INFORME DE HITO DE CONTROL
N° 19020-2025-CG/MPROY-SCC

**“IMPLEMENTACIÓN DEL PAQUETE 2 DE LA CARTERA
SALUD QUE SE EJECUTA EN EL MARCO DEL CONTRATO
DE ESTADO A ESTADO”
(CUI: 2386577)**

**HITO DE CONTROL N° 6: DETECCIÓN Y SUBSANACIÓN DE
DEFECTOS IDENTIFICADOS EN EL HOSPITAL DE APOYO
YUNGAY II-1, AL MES DE OCTUBRE DE 2025**

Imagen 8: El acceso al tablero BMS del ambiente de calderos no se puede acceder nos indica dos mensajes "el sistema no ha sido registrado" "no hay licencia válida disponible"

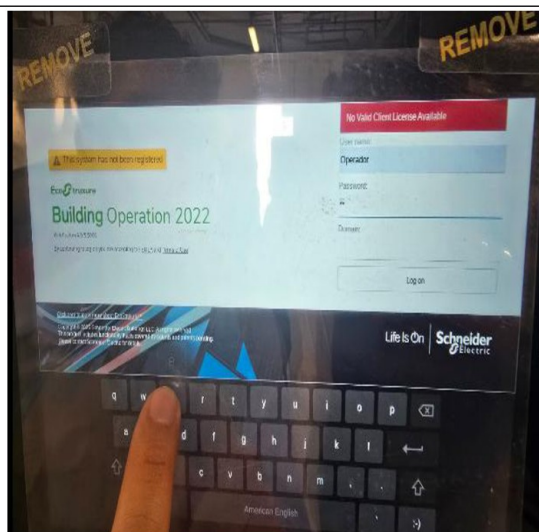
Imagen 7: El KVM Switch modelo B020-U08-19 ubicado en el data center no cuenta con puerto de red para la conexión a la configuración total de la data center, no se visualiza un uso operativo de dicho equipo

Imagen 9: El generador de oxígeno presenta filtración de aceite por falta de mantenimiento

Fotografía N° 22	Fotografía N° 23

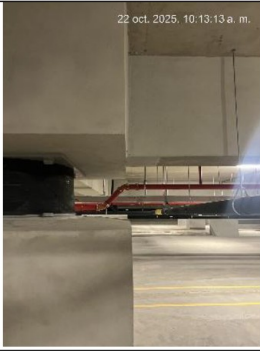
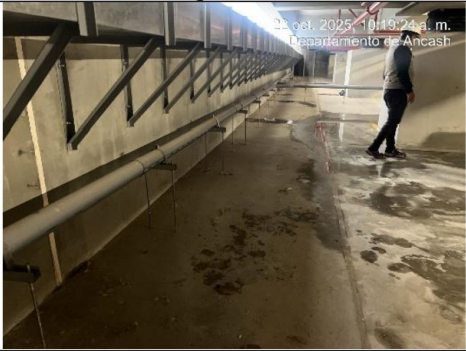
Vista del área de dispndio de medicinas cuenta con las instalaciones eléctricas para equipos de cómputo, mas no cuenta con dichos equipos.	Vista del deterioro del piso por el ingreso de agua de lluvia en zona de acceso al edificio principal del hospital.

Fotografía N° 28	Fotografía N° 29

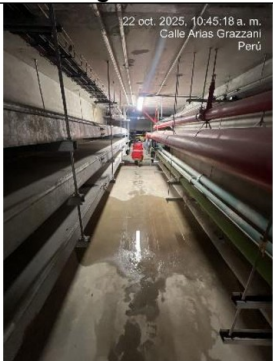
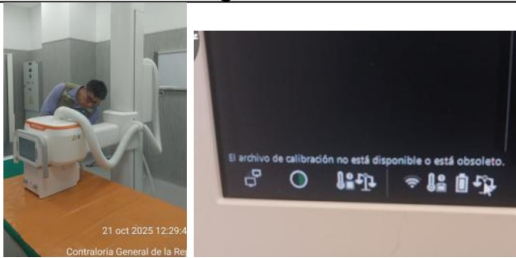
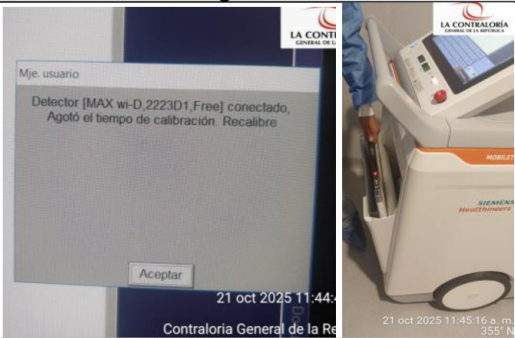
Vista de uno de los aisladores desalineados en el piso técnico.	Vista de piso técnico con huellas de empozamiento de agua de lluvia proveniente de las juntas.

Fotografía N° 34	Fotografía N° 35

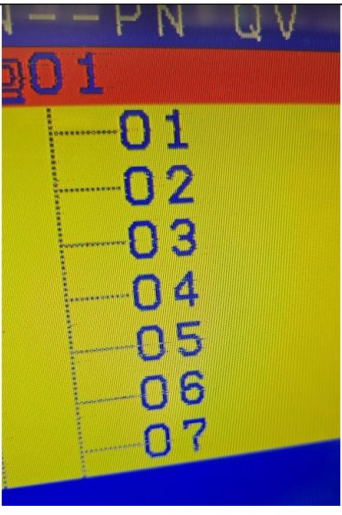
Pantalla de monitor de Rayos X estacionario muestra imagen donde solicita calibración	Monitor de Rayos X rodable muestra imagen donde solicita calibración

Fotografía N° 40	Fotografía N° 41

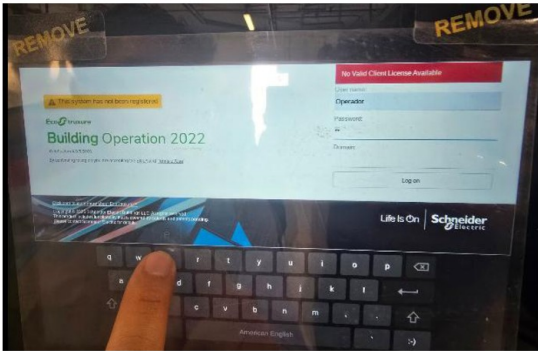
Vista de la cámara malograda por el derrame de agua por falta	El KVM marca TRIPP LITE modelo B020-U08-19 ubicado en el data center la pantalla tiene una distorsión la cual se corre el riesgo que deje de funcionar

Fotografía N° 44	Fotografía N° 45

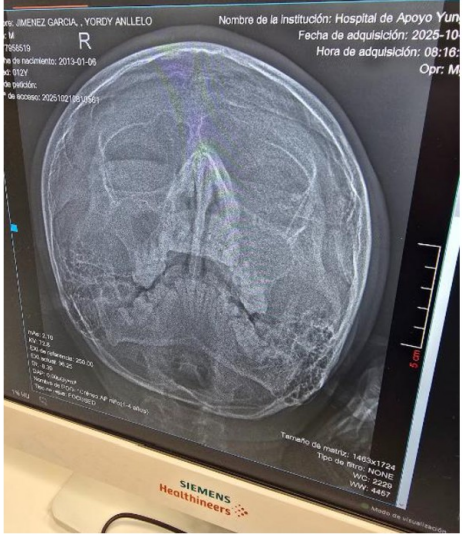
El acceso al tablero BMS del ambiente de calderos no se puede acceder nos indica dos mensajes “el sistema no ha sido registrado” “no hay licencia válida disponible”	El generador de oxígeno presenta filtración de aceite por falta de mantenimiento.

Fotografía N° 46	Fotografía N° 47

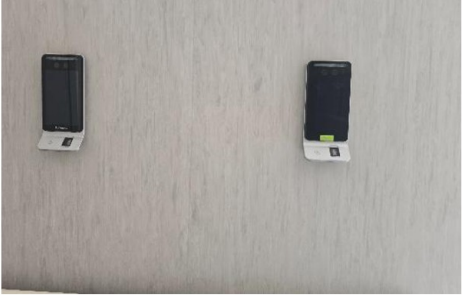
En el ambiente de la central de oxígeno, el panel de la marca Amico, presenta una pantalla touch de color violeta y se visualiza pantalla pixeleada.	En los paneles de cabecera del ambiente UVI-A la parte inferior donde se encuentra las tomas eléctricas se visualiza que el panel de luz se encuentra abierto.

Fotografía N° 48	Fotografía N° 49

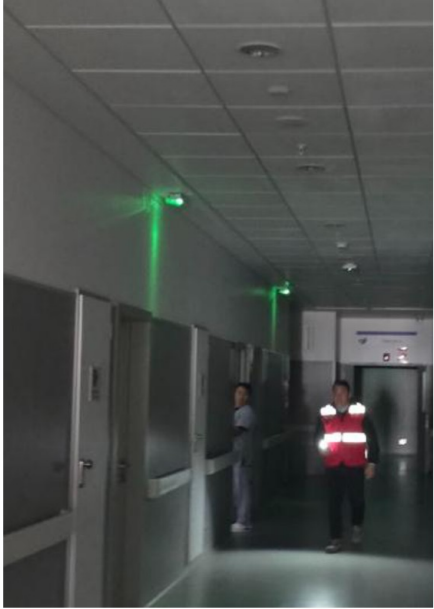
El equipo de rayos X al momento de la toma o disparo la imagen sale con pixeles y no se puede diferenciar la imagen a cabalidad.	Se cuenta con toma DISS para la evacuación de gases anestésicos el mismo que se encuentra ubicado en la columna de gases, sin embargo, no se cuenta con equipo para realizar dicha evacuación.

Fotografía N° 54

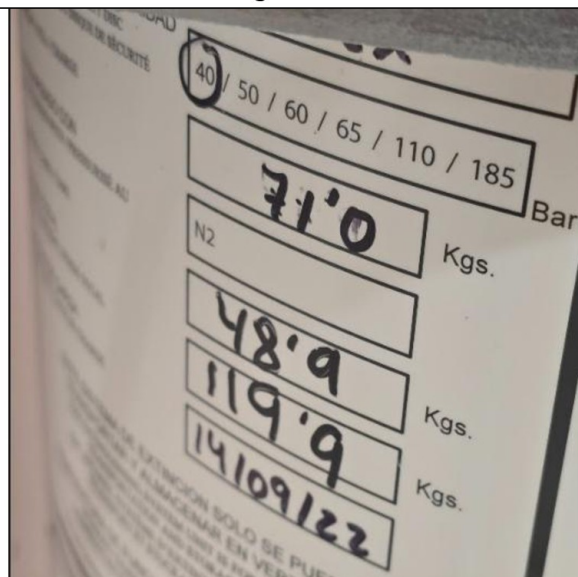
En el panel principal del sistema contra incendio, en la función de supervisión, se visualiza que éste no funciona correctamente.

Fotografía N° 55

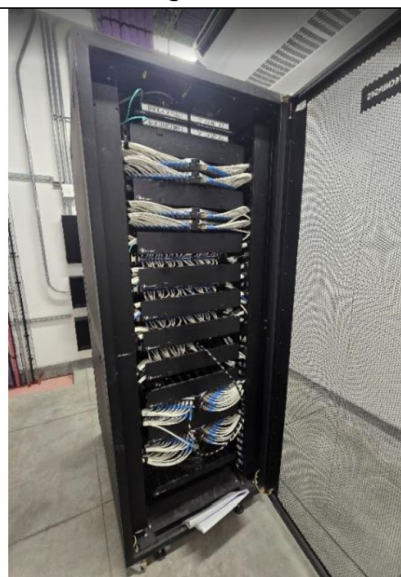
En el panel de cabecera ubicado en el ambiente de atención al recién nacido se evidenció que el panel de cabecera se encuentra anclado al circuito de alumbrado.
